品番	TL834G	品名	台付シングル13（ゴム栓）（洗面）（JIS）	1 / 3
----	--------	----	------------------------	-------

金具補修品注意情報	C_0008
-----------	--------

件名 カートリッジ交換時の注意情報

対象製品 TL834G、TL834GZ

カートリッジの交換

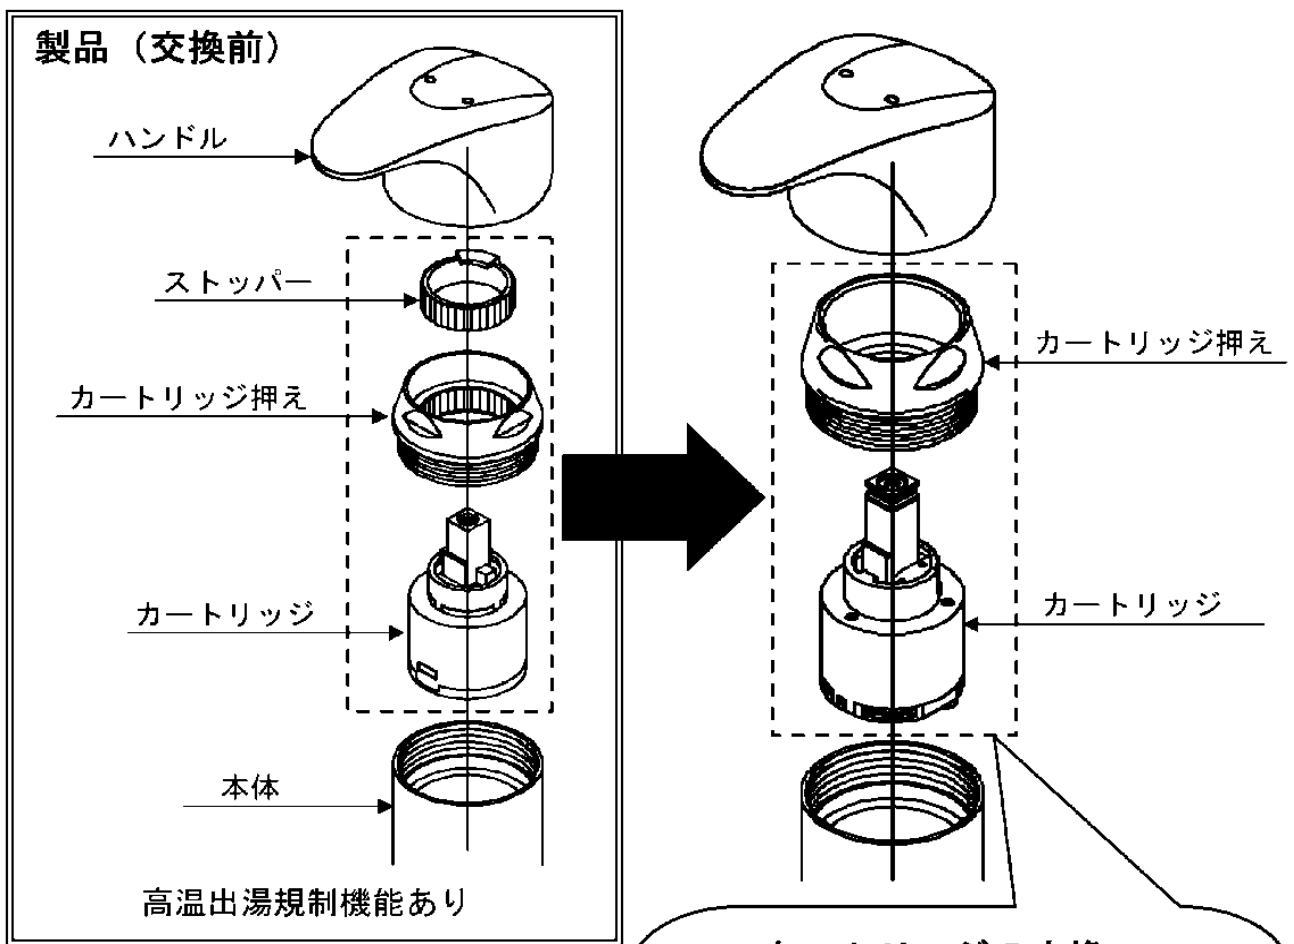
カートリッジ仕様変更により
 カートリッジのみ交換した場合、ハンドル
 と本体の間に若干の隙間ができます。
 カートリッジ押えとセットで交換して下さい。
